**Паспорт доступности объекта социальной инфраструктуры и
предоставляемых на нем услуг**

1.1. Вид (наименование) объекта: Государственное автономное профессиональное образовательное учреждение Свердловской области «Верхнепышминский механико-технологический техникум «Юность». Здание учебно-производственных мастерских.

АКТ
обследования доступности объекта социальной инфраструктуры и
предоставляемых на нем услуг

№ 03/06/2024МЛ

БЛОК ФОТО №1

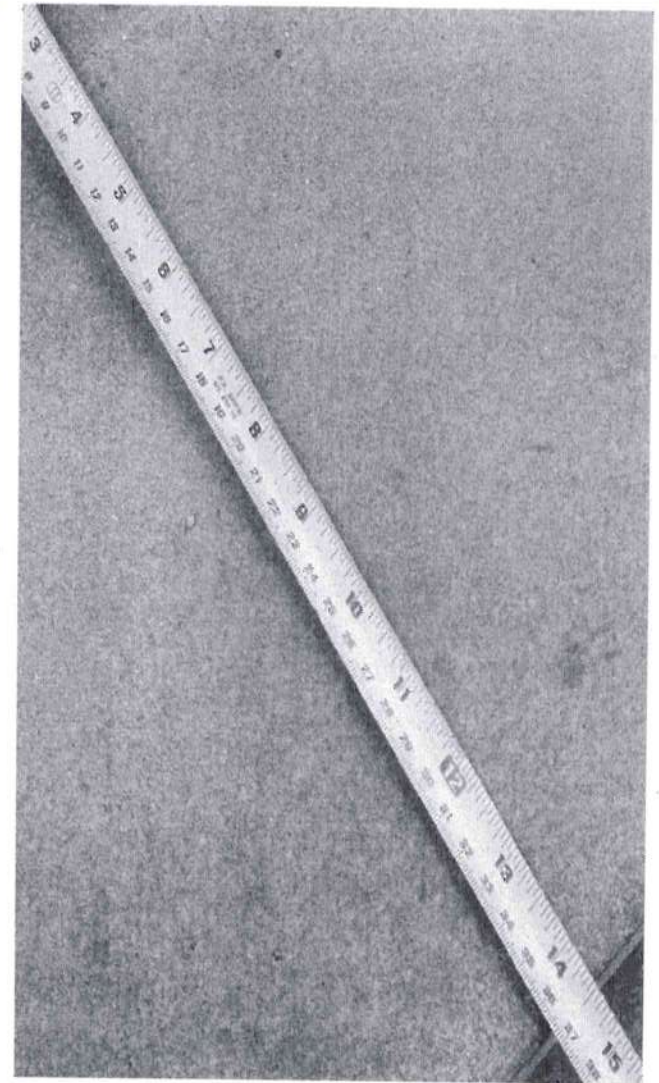
1.1	Вход (входы) на территорию	есть	1	1	Отсутствие доступных элементов информации об объекте.	все	Следует оборудовать доступными для МГН, в том числе инвалидов-колясочников, элементами информации об объекте с учетом требования ГОСТ Р 52131 «Средства отображения информации знаковые для инвалидов. Технические требования».	Устройство информационного тактильного уличного стенда, Вход на территорию выделить контрастным окрашиванием, по возможности оснастить звуковым зуммером.

БЛОК ФОТО №2

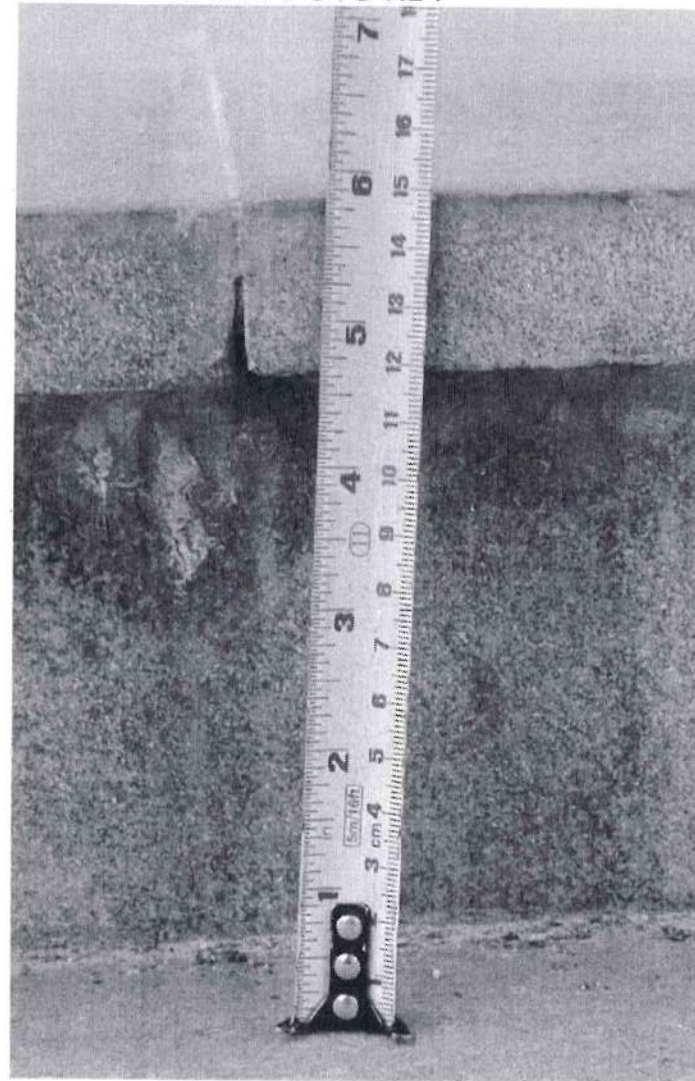
1.2	Путь (пути) движения на территории	есть	1	2	Покрытие тротуара находится в неудовлетворите льном состоянии. Отсутствие зон отдыха. Отсутствие тактильного покрытия пешеходного пути (не менее чем за 0,8 м до входа).	все	Доступность надземных и подземных пешеходных переходов для МГН обеспечивается по 5.1.7, 5.1.12–5.1.18. СП 59.13330.2020: Доступность зданий и сооружений для маломобильных групп населения	Привести в соответствие путь движения до здания. Пути движения продублировать тактильным наземным покрытием.

БЛОК ФОТО №6

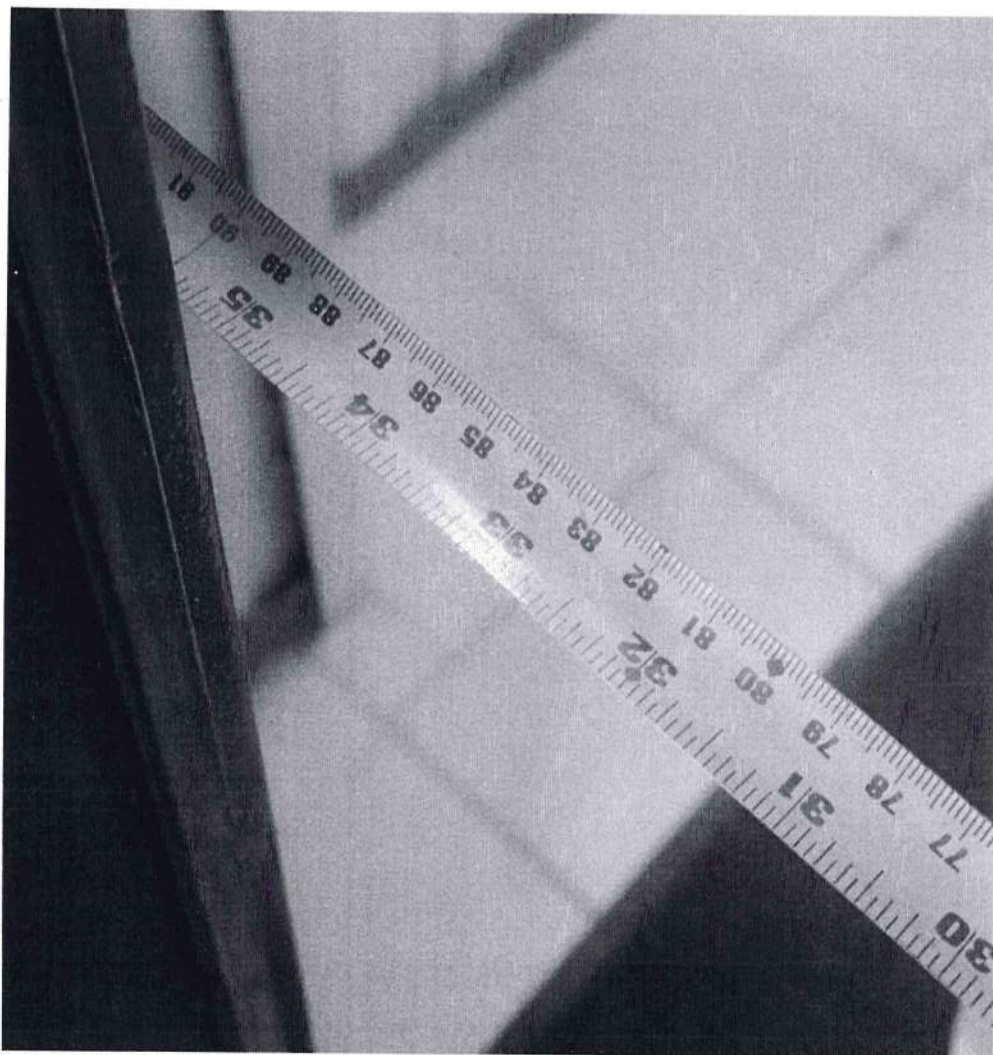
2.1	Лестница (наружная)	есть	2	4	-	все	-	-
2.2	Пандус (наружный)	есть	-	5	-	К	-	-
2.3	Входная площадка (перед дверью)	нет	-	-	-	-	-	-
2.4	Дверь (входная)	есть	2	6	Не соответствие высоты порогов в дверных проемах.	все	Параметры дверей (входных) следует принимать по 6.1.5. СП 59.13330.2020: Доступность зданий и сооружений для маломобильных групп населения	Выполнить входную группу с учетом требований законодательства.

БЛОК ФОТО №7

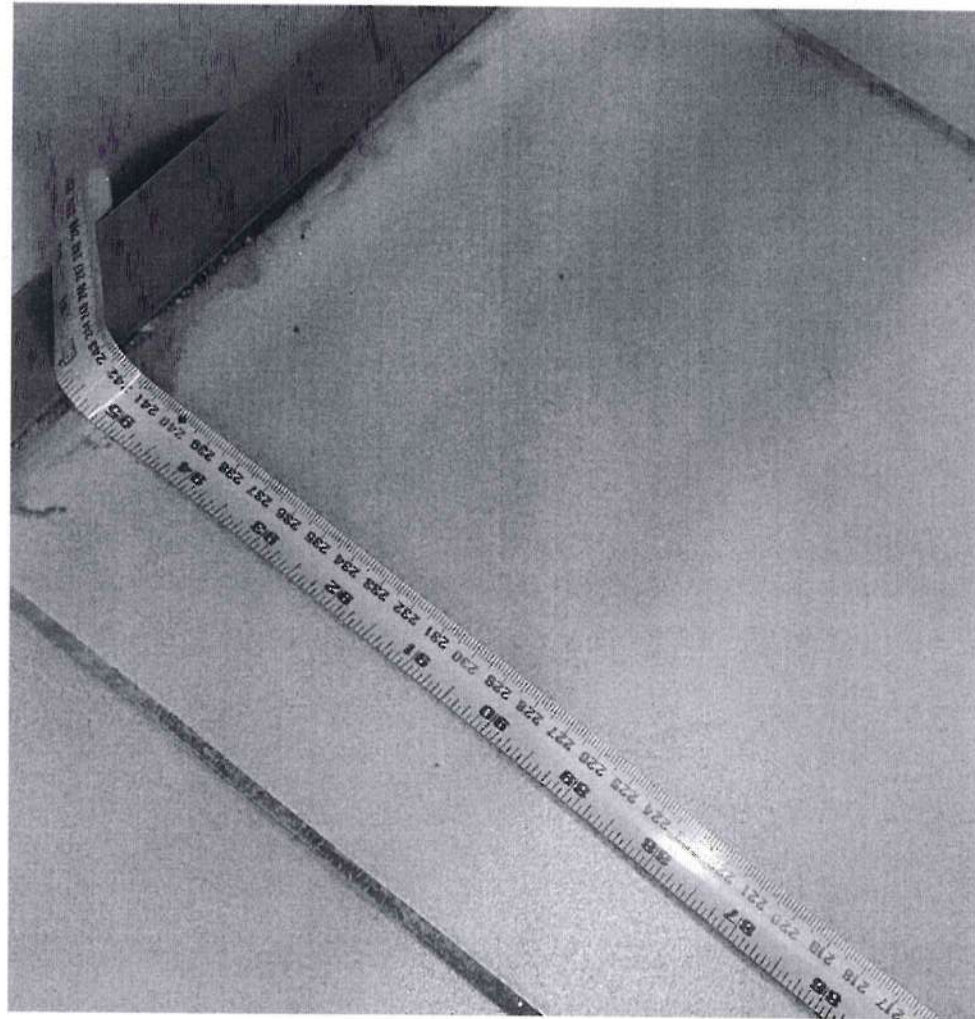
2.5	Тамбур	есть	2	7	Поверхность скользкая при намокании.	все	Параметры тамбуров следует принимать по 6.1.8. СП 59.13330.2020: Доступность зданий и сооружений для маломобильных групп населения	Замена поверхности тамбура на противоскользкую.
	ОБЩИЕ требования к зоне	-	-	-	-	-	-	-

БЛОК ФОТО №8

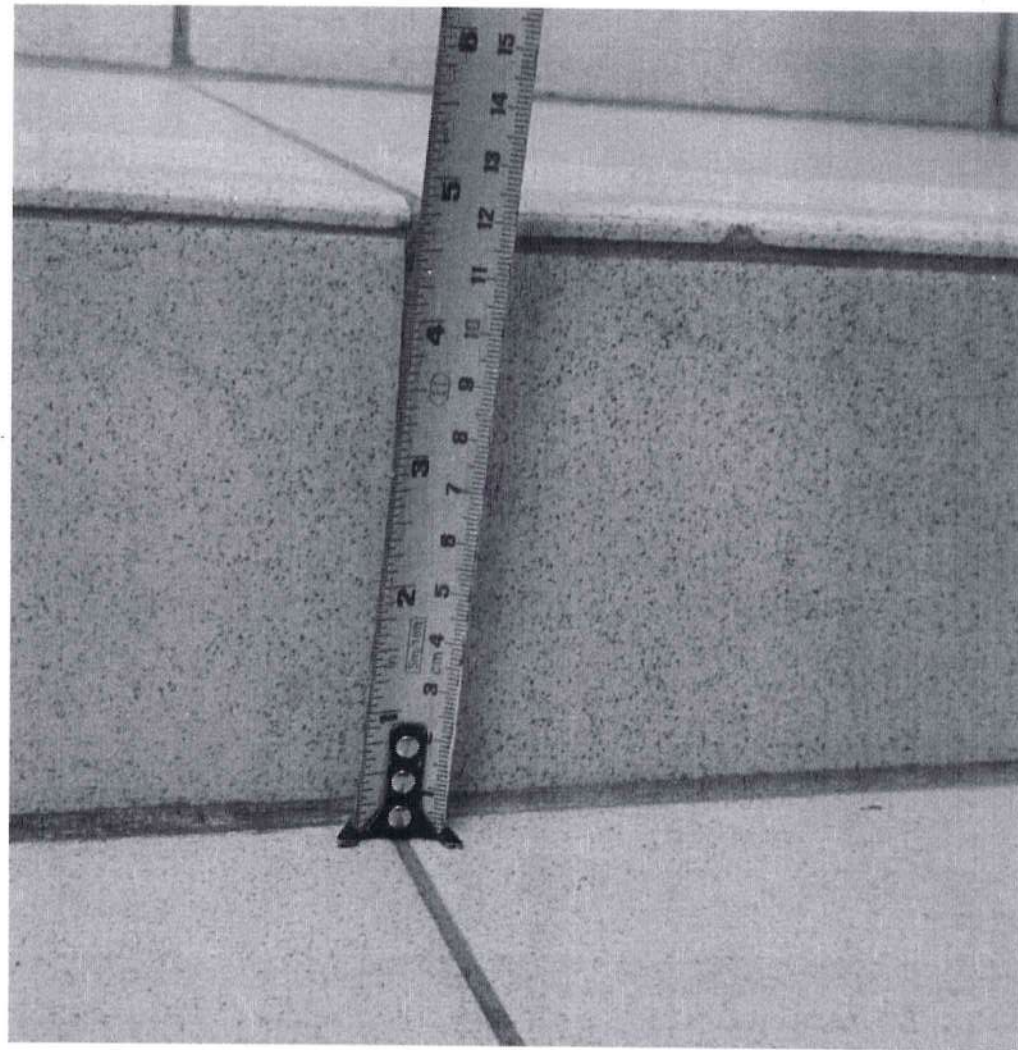
3.1	Коридор (вестибюль, зона ожидания, галерея, балкон)	есть	3	8	Отсутствует плотно закрепленное покрытие на путях движения МГН. Отсутствие тактильных обозначений помещений. Отсутствие напольных тактильных указателей. Отсутствие звуковых информаторов.	все	Параметры горизонтальных коммуникаций следует принимать по 6.2.3, 6.2.4 СП 59.13330.2020: Доступность зданий и сооружений для маломобильных групп населения. Параметры информационных устройств, средств и их систем следует принимать по п.7 СП 35-101-2001: Проектирование зданий и сооружений с учетом доступности для маломобильных групп населения. Общие положения.	Устройство напольных тактильных указателей. Установка звуковых информаторов, для посетителей с недостатками зрения и дефектами слуха. Установка тактильной информации возле помещений.

БЛОК ФОТО №9

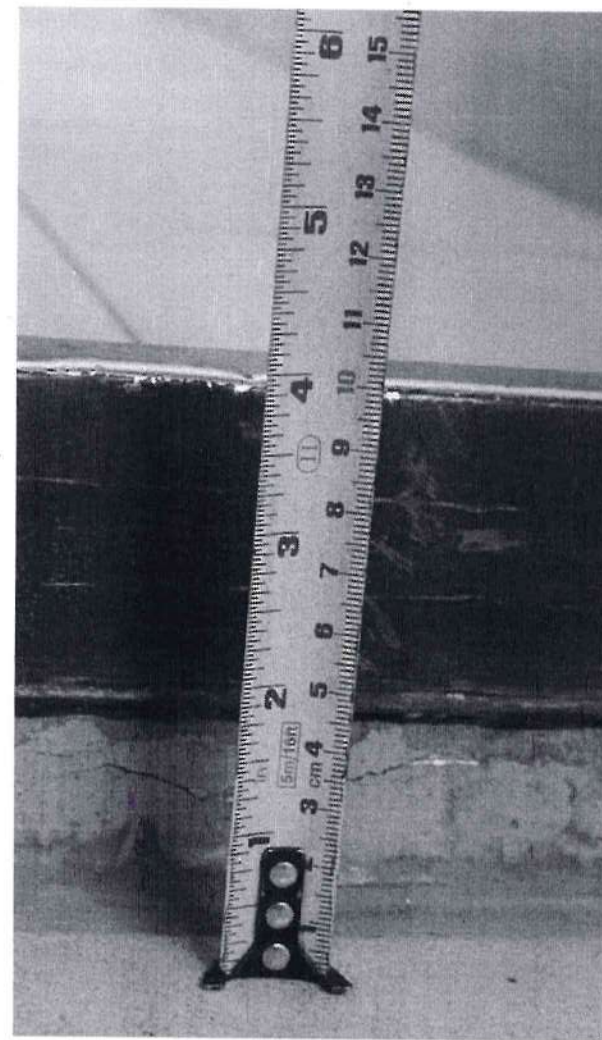
3.2	Лестница (внутри здания)	есть	3	9	Отсутствуют рельефные обозначения этажей. Отсутствие на проступях краевых ступеней лестничных	все	Параметры лестницы (внутри здания) следует принимать по 6.2.8 – 6.2.12 СП 59.13330.2020: Доступность зданий и сооружений для маломобильных групп населения	Устройство рельефных обозначений этажей. Устройство на проступях краевых ступеней

маршей против скользящих полос, контрастных с поверхностью ступени (желтого цвета, общей шириной 0,08–0,1 м.).			лестничных маршей противоскользящих полос, контрастных с поверхностью ступени (желтого цвета, общей шириной 0,08–0,1 м.)

БЛОК ФОТО №10

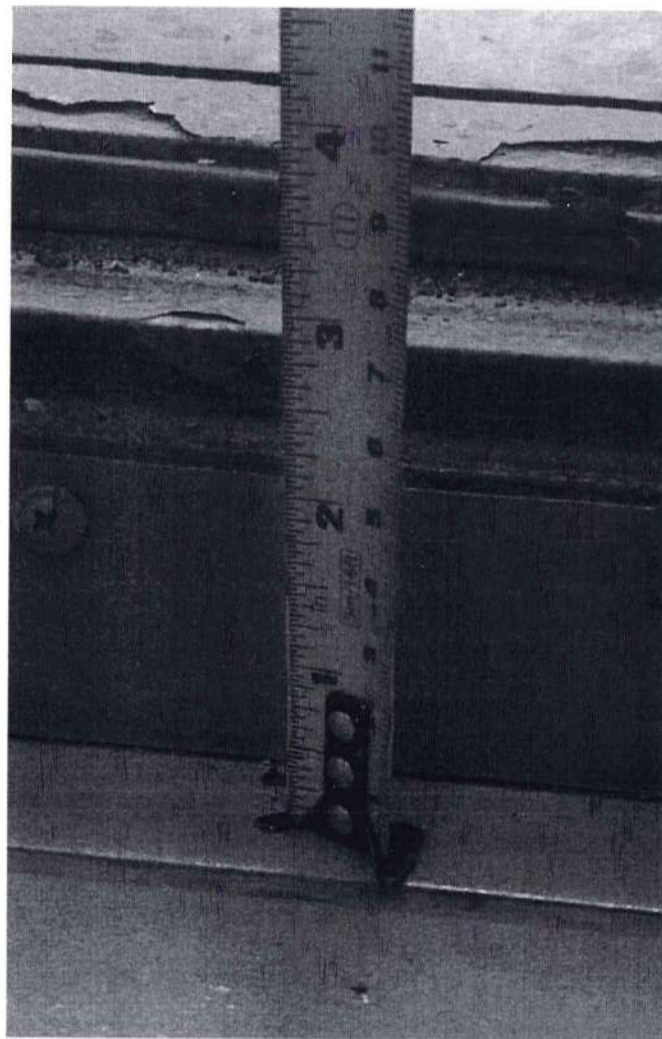
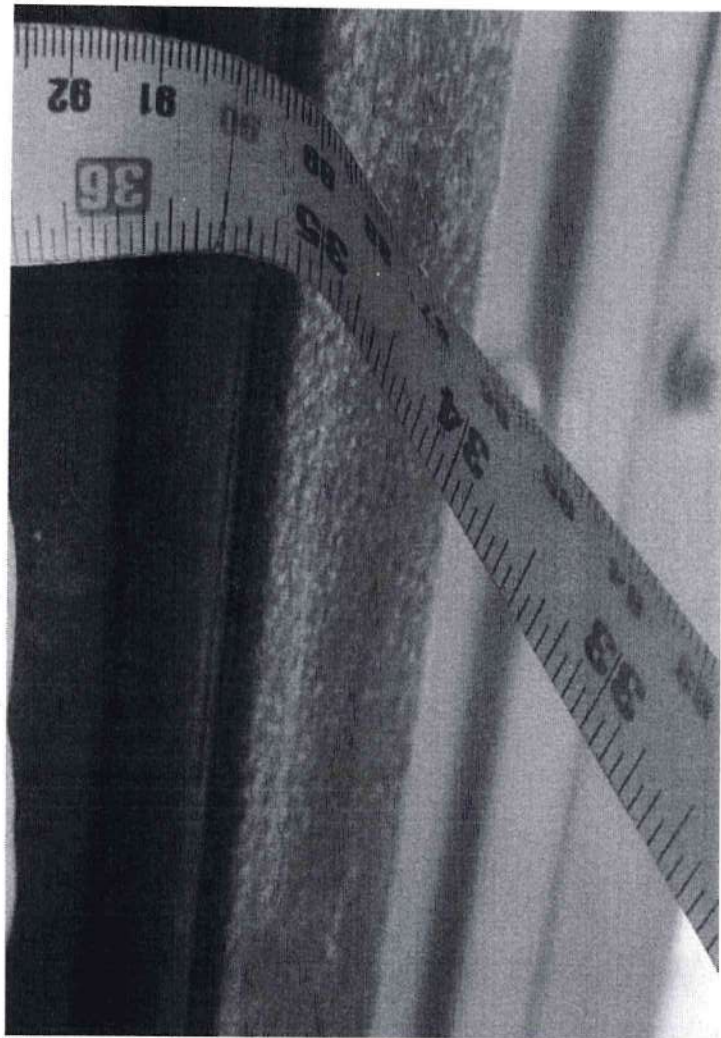
3.3	Пандус (внутри здания)	нет	-	-	-	-	-	-
3.4	Лифт пассажирский (или подъемник)	нет	-		-	-	-	-
3.5	Дверь	есть	3	10	Не соответствие высоты порогов в дверных проемах, наличие перепадов. Отсутствие информирующих обозначений помещений.	К,О,С	Параметры дверей (внутри здания) следует принимать по 6.2.4 СП 59.13330.2020: Доступность зданий и сооружений для маломобильных групп населения	Устранить перепады и пороги в дверных проемах. Установить информирующие обозначения помещений.

БЛОК ФОТО №11

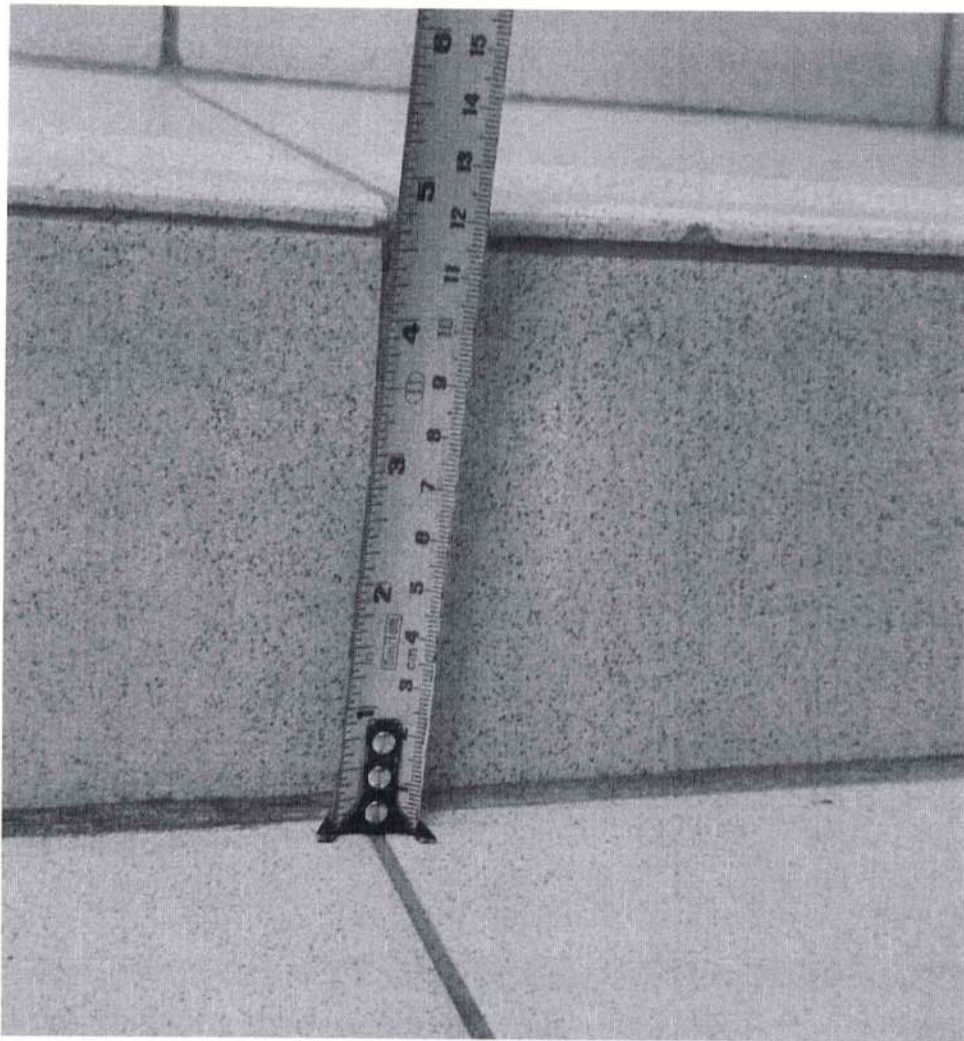
3.6	Пути эвакуации (в т.ч. зоны безопасности)	есть	3	11	Имеются пороги и перепады. На проступах нижней и верхней ступеней эвакуационной лестницы отсутствует контрастная фотолюминесцентные полосы.	все	Параметры путей эвакуации следует принимать по 6.2.19 – 6.2.32 СП 59.13330.2020: Доступность зданий и сооружений для маломобильных групп населения	Увеличение ширины дверей путей эвакуации. Нанесение контрастных (фотолюминесцентных) полос на проступах нижних и верхних ступеней. Обеспечить контрастность поручней лестниц путей эвакуации.

БЛОК ФОТО №12

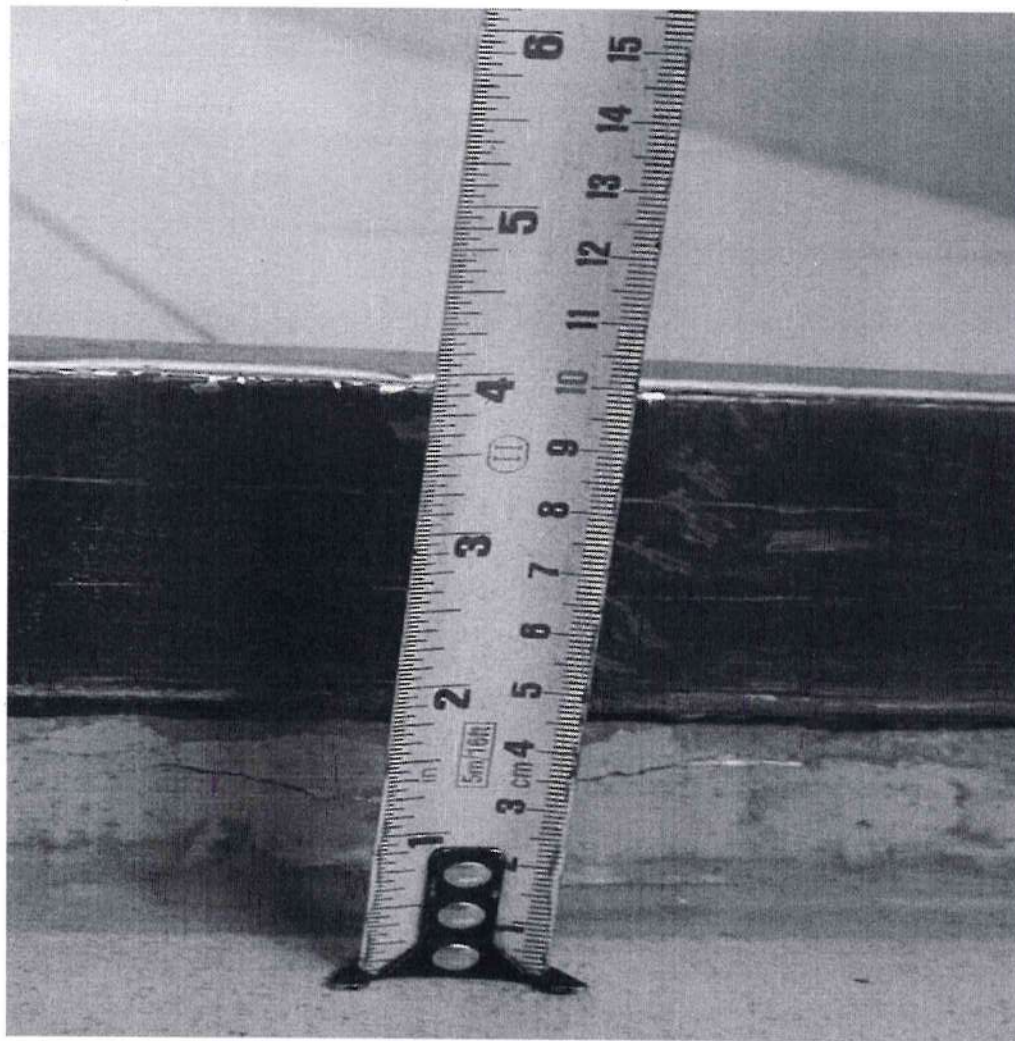
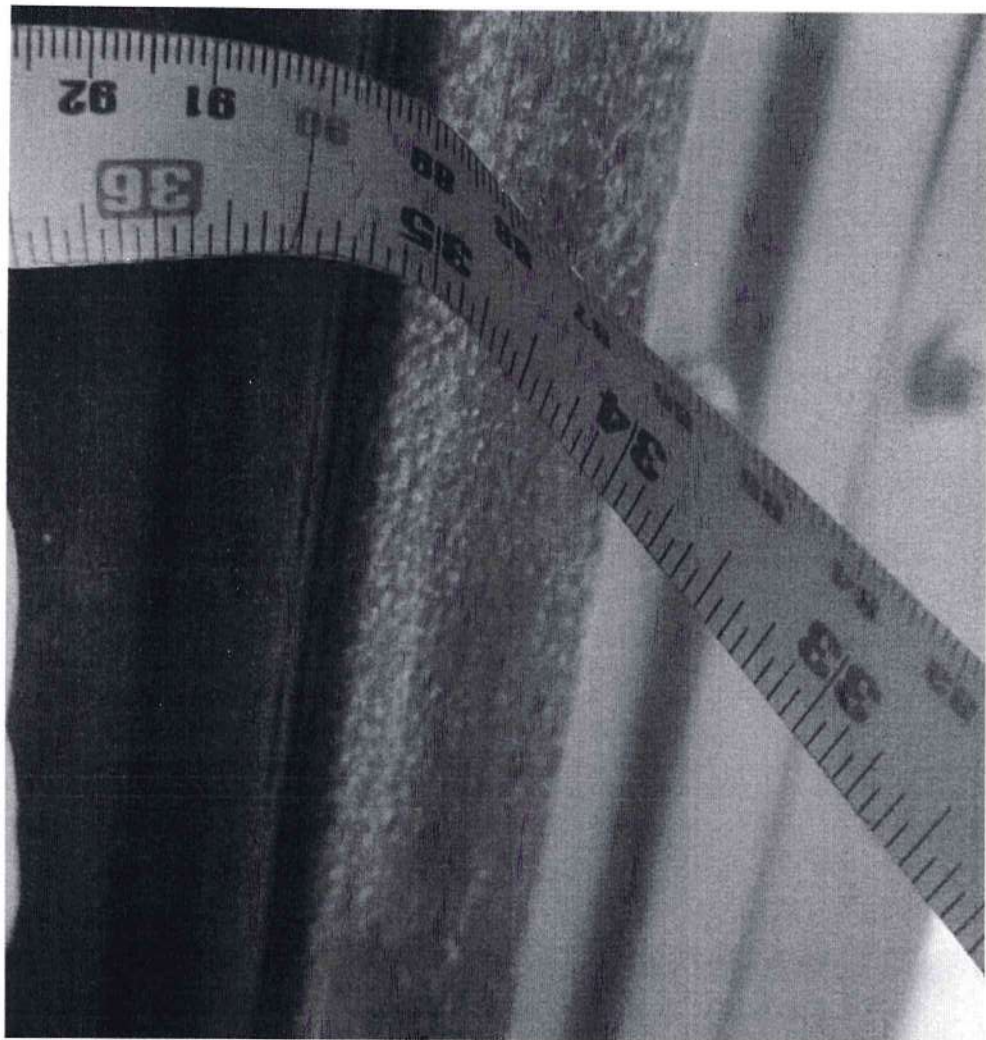
4.1	Кабинетная форма обслуживания	есть	3	12	Дверные проемы имеют пороги, не соответствующие требованиям. Отсутствие технических средств связи, информации и сигнализации, доступные для МГН.	все	Параметры информационных устройств, средств и их систем следует принимать по п.7 СП 35-101-2001: Проектирование зданий и сооружений с учетом доступности для маломобильных групп населения. Общие положения. Параметры дверей (внутри здания) следует принимать по 6.2.4 СП 59.13330.2020: Доступность зданий и сооружений для маломобильных групп населения	Устранить перепады и пороги в дверных проемах. Установить информирующие технические средства.
